Istruttoria di Valutazione di Impatto Ambientale

CUP 9115 – Istanza per il rilascio del provvedimento autorizzatorio unico regionale ai sensi dell'art. 27 bis del D.Lgs. n. 152/2006 per il “*Progetto di realizzazione impianto produzione energia da fonte fotovoltaica e opere di connessione della pot. di picco di 5.700,00 kWp in DC e pot. in immissione di 4.950,00 kW in AC nel Comune di Lacedonia in loc. Monte Vaccaro (AV)*”

Proponente: **Sofienergy Solar S.r.l.** - Istanza prot. n. 488093 del 4 ottobre 2021.

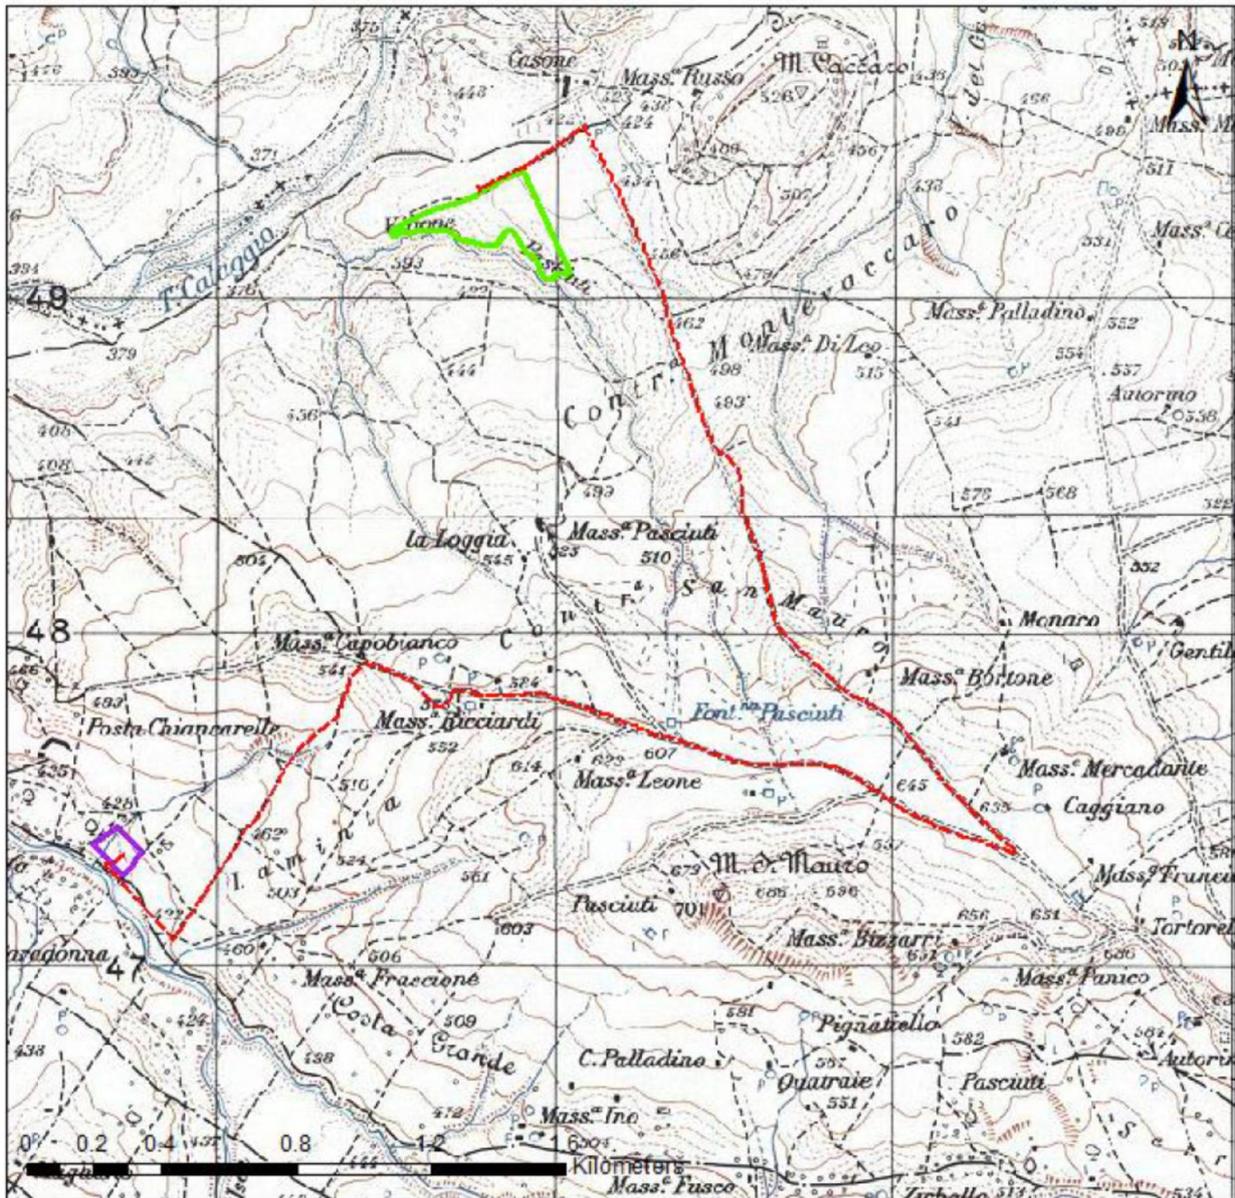
A seguito della prima seduta della c.d.s. del 14/11/2022, il proponente ha rimodulato il layout dell'impianto, al fine di garantire che tutte le opere rispettino la distanza di 10 m sia dal limite demaniale del Fosso Monte Vaccaro sia - in via del tutto cautelativa - dalla vegetazione ripariale, il cui limite è stato individuato a seguito di rilievi aerofotogrammetrici di dettaglio svolti con drone (elab. FV.LAC01.PD.3.10.R00).

Figura 1. Schema di trapianto lungo lo spigolo Nord-Est

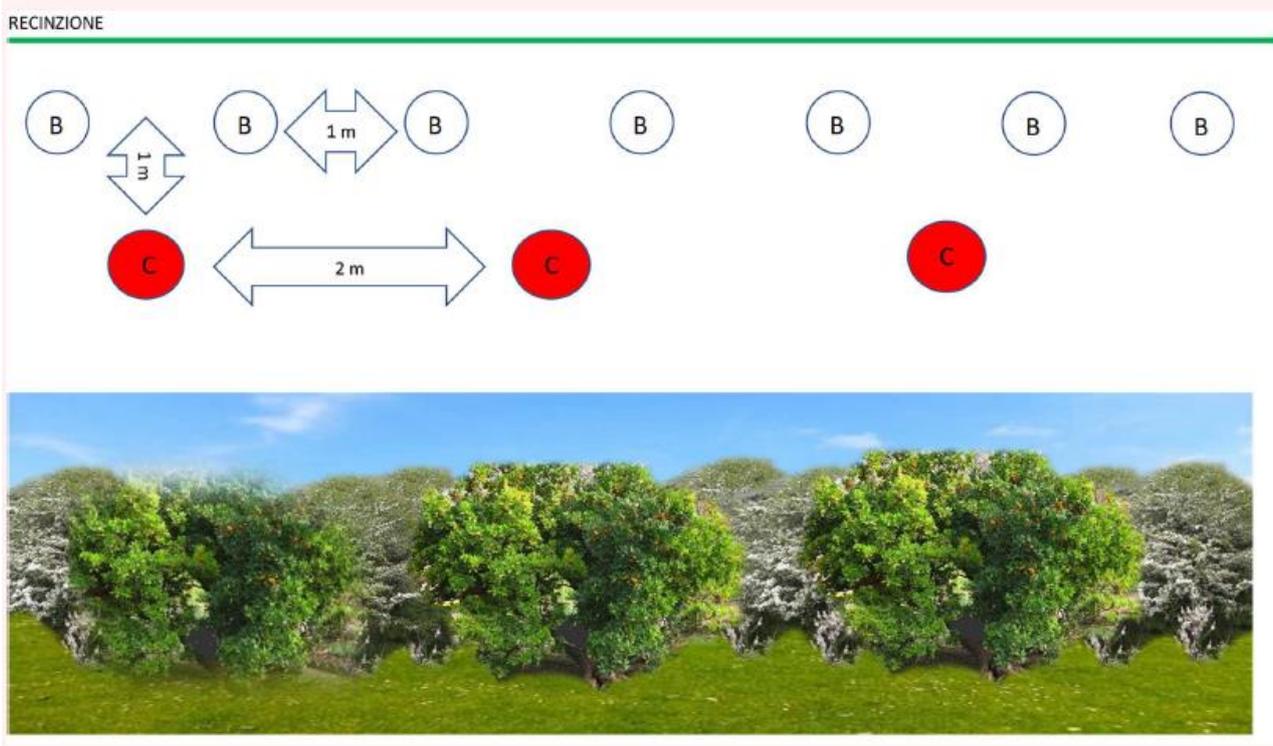
Per quanto riguarda il numero di piante, il sesto di messa a dimora ed il layout di impianto, si può fare riferimento alle seguenti due figure, dove la **Figura 1** rappresenta lo schema di trapianto lungo lo spigolo Nord-Est mentre la **Figura 2** rappresenta lo schema di trapianto lungo lo spigolo Nord-Ovest.
